製品 News

仕様変更

分 2016-36

図面ホルダ（BP85）両面テープの仕様変更

図面ホルダ
BP85-1SP、-1P(-Z)、-2P(-Z)、-3P(-Z)、-4P（計 8 種類）

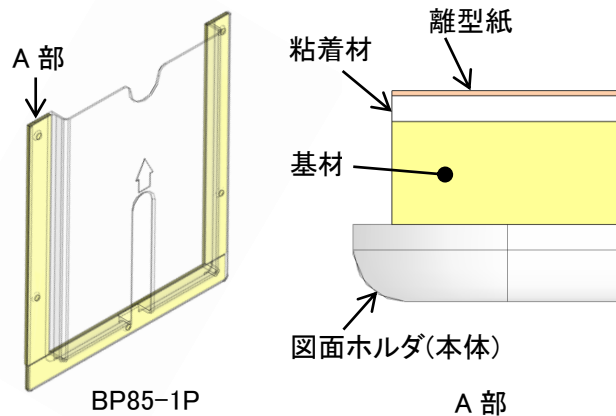
両面テープ(基材)をフタル酸エステルの含まないものに変更します。それに伴い色調が変わります。

(色調は下表参照)

なお、粘着性能の変更はございません。

品名記号	変更前	変更後
BP85-1SP -1P(-Z) -2P(-Z) -3P(-Z)		 色調が薄くなります
BP85-4P		 色調が濃くなります
